改善措置事項説明図

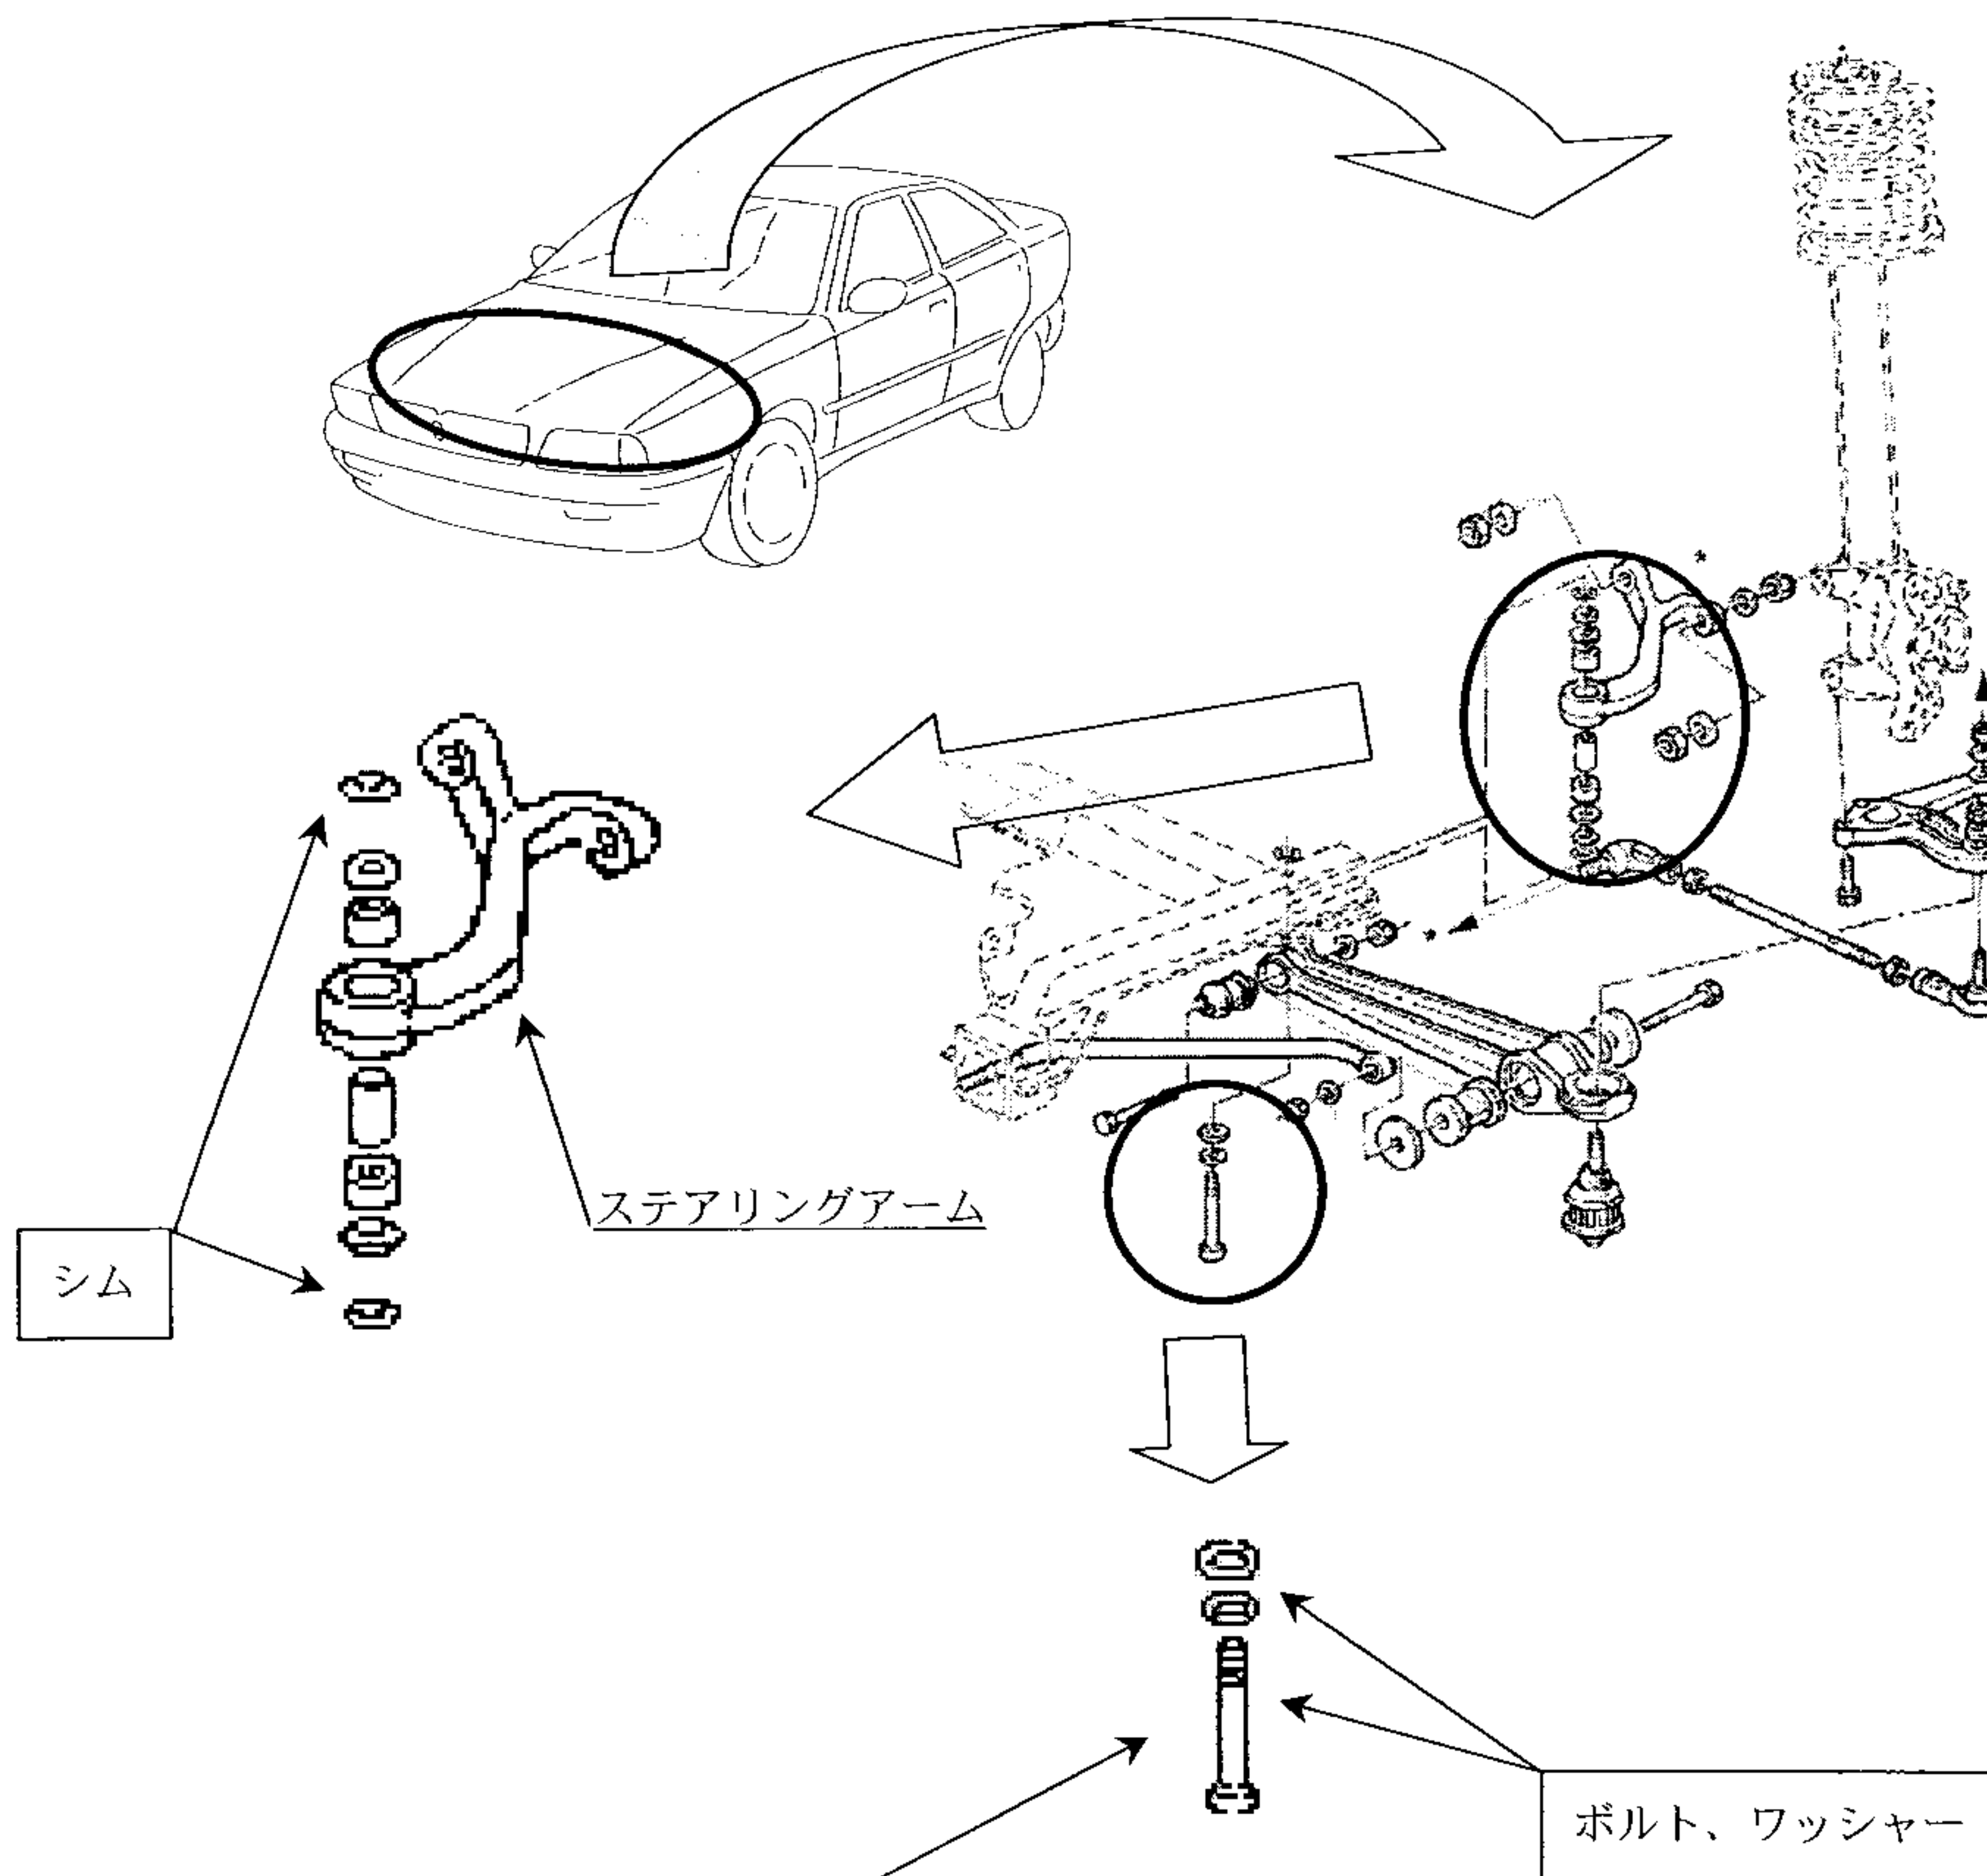
基準不適合箇所

かじ取り装置において、ステアリングアームの取付けボルト及びワッシャの材質が不適切なため、ハンドル操作の繰り返しにより当該ボルト及びワッシャが徐々に変形し、締付力が不足して取付けボルトが緩むことがあり、当該アームにガタが生じて異音が発生し、最悪の場合、ボルトが抜け落ちて走行安定性が損なわれるおそれがある。

改善の内容

全車両、ステアリングアーム取付けボルト、ワッシャを対策品と交換するとともに、ステアリングアーム部にガタが生じているものは、適切なシムを用いてステアリングアームとフレームの取付け面の隙間を調節し、ボルトに緩み防止剤を塗布し規定トルクで締付けを行う。
